RESPUESTAS A CONSULTAS REALIZADAS EN VISITA A OBRA EL 15/07/2026

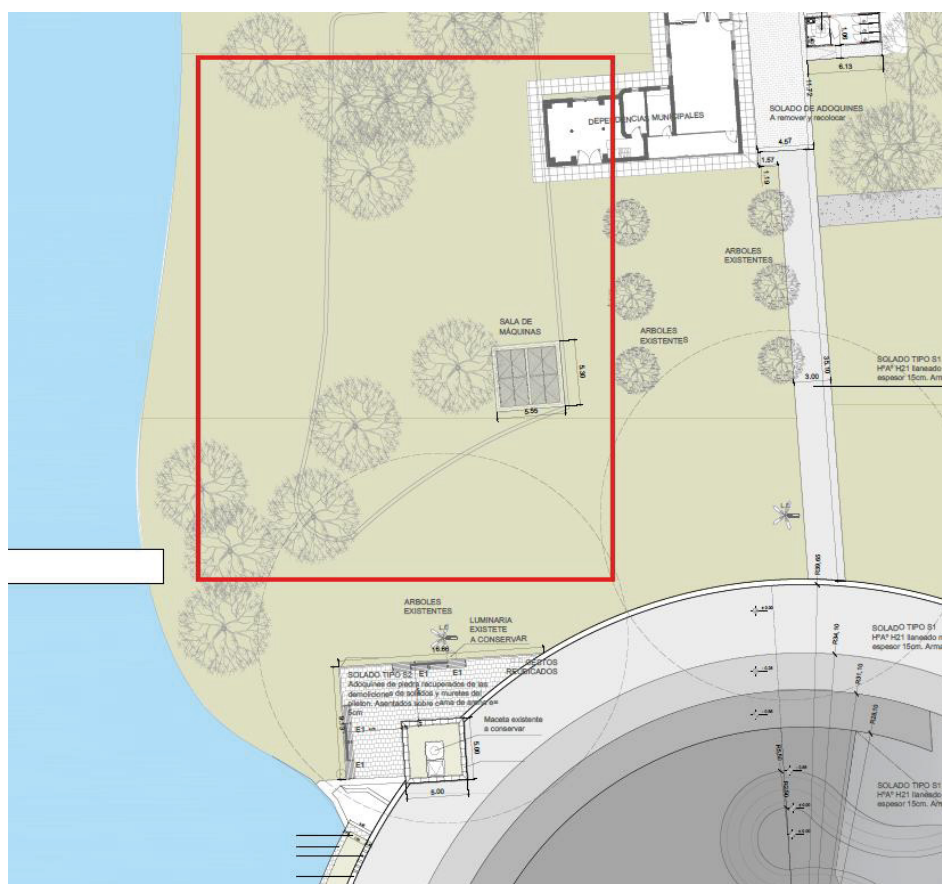
16) Confirmar las coordenadas de las perforaciones indicadas en el pliego, que quedan muy alejadas de la zona de obras. Las mismas se muestran en la imagen a continuación:

Rta 16: Las perforaciones solicitadas son independientes al funcionamiento de la pileta.
